SOLICITUD ESTUDIO DE
DE IMPACTO AMBIENTAL

CONSTRUCCIÓN DE PROYECTO DE
URBANIZACIÓN PASO ANCHO
UBICADO EN VOLCÁN, CHIRIQUÍ
CATEGORÍA II

ENTREGA DE RESPUESTAS
PRIMERA ACLARATORIA

RESIDENCIAL "PASO ANCHO"
PLANTA DE UBICACIÓN DE CANALES

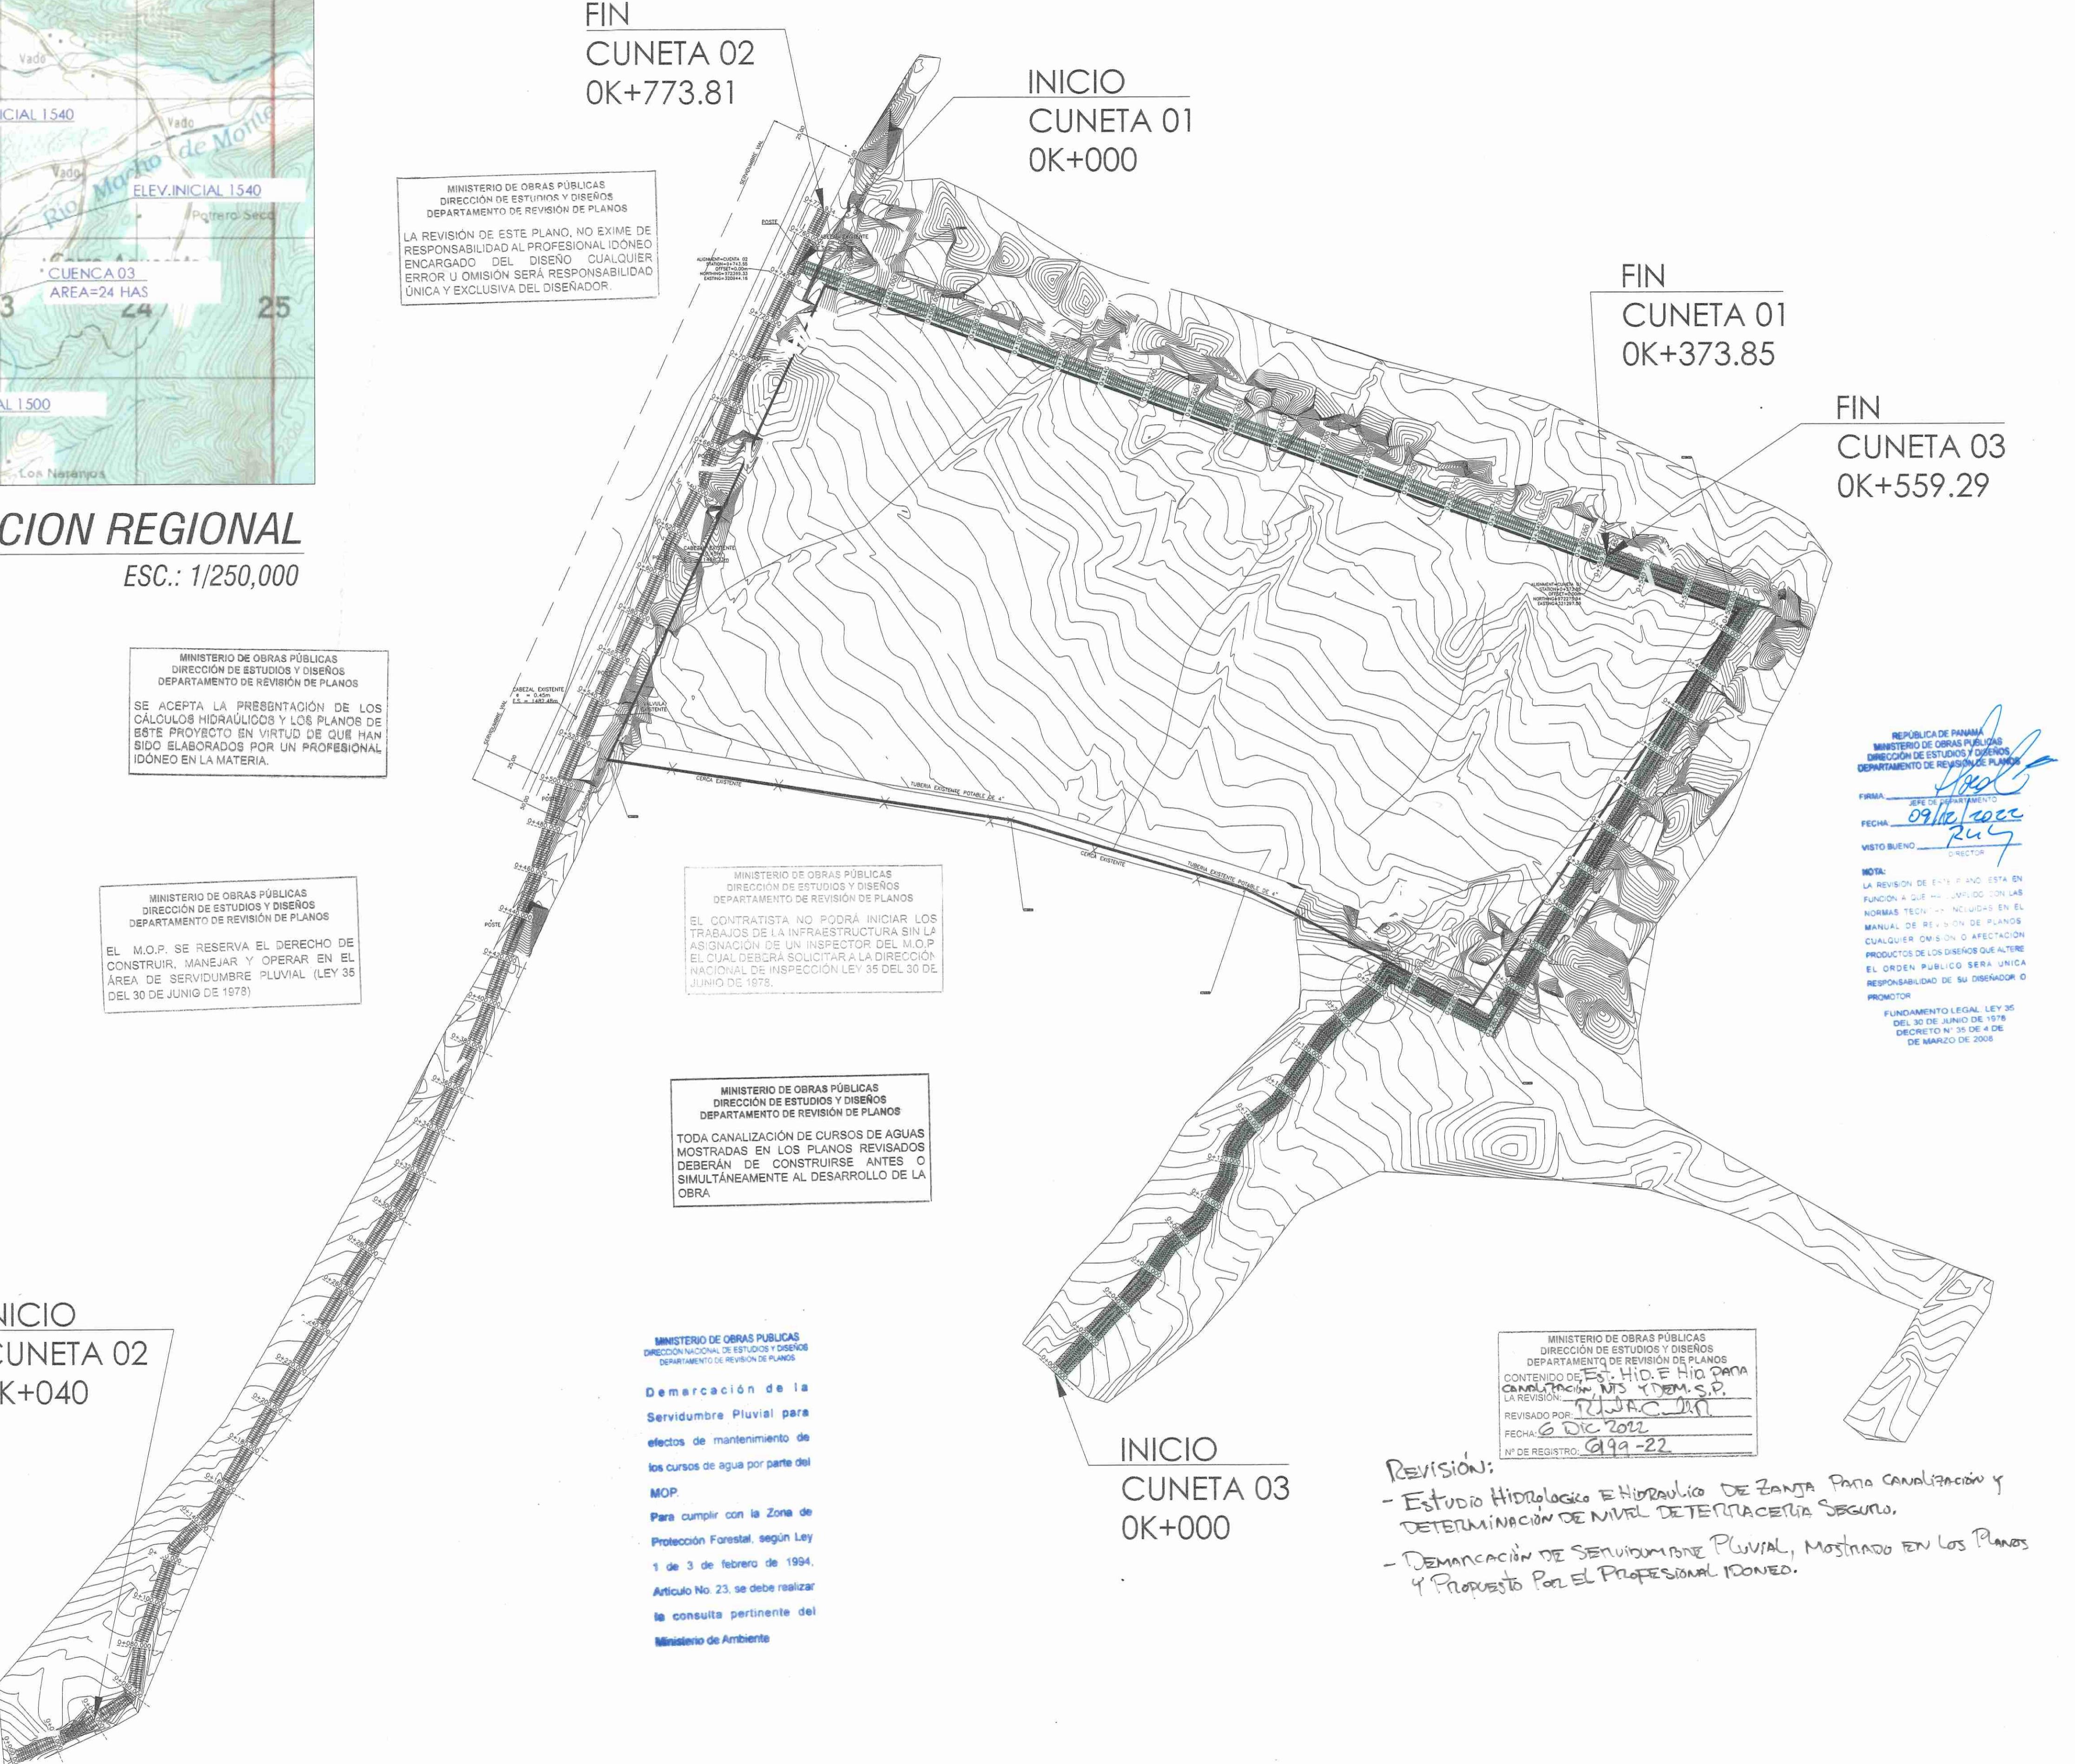
De acuerdo a los comentarios de la Dirección Regional de Chiriquí, mediante informe técnica de inspección EsIA No. 020-09-2022, señalan que “... se logra visualizar la existencia de drenajes naturales que atravesaban el terreno los cuales cumplían la función de conducir las aguas a terrenos aledaños. La empresa constructora realizó dos canales en la colindancia del polígono, para brindar el manejo del agua de escorrentía hacia la calle y hacia otro terreno colindante para evitar que el agua ingresara al polígono y afectara los trabajos ya realizados por la empresa constructora”, Por lo antes dicho se solicita:

Respuesta: uno de los canales pluviales que se observaron en campo, está fuera del área de desarrollo del proyecto, el que está aguas arriba o a la izquierda. Desde la etapa de diseño del proyecto se planteó que el canal aguas arriba del proyecto, iría fuera del polígono; ya que, si el mismo se incluía dentro el polígono, los lotes se reducirían y no cumplirían la norma de 450 M², es por este motivo que siempre se planteó de esa manera, tal como lo indica y fue aprobado el Estudio Hidrológico. Es por ello que presentamos nota de servidumbre al dueño del lote colindante en donde se encuentra el canal; debidamente notariada ante notario público, la cual se adjunta e indica que el dueño no presenta oposición al canal ni le ocasiona ningún perjuicio.

Respuesta: En el **ANEXO III – ESTUDIO DE SIMULACIÓN HIDROLÓGICO – HIDRÁULICO**, se presenta el Estudio de Simulación Hidrológico – Hidráulico del proyecto, debidamente aprobado por el **MINISTERIO DE OBRAS PÚBLICAS**, en donde se Certifica que es prudente la canalización de las aguas del proyecto.
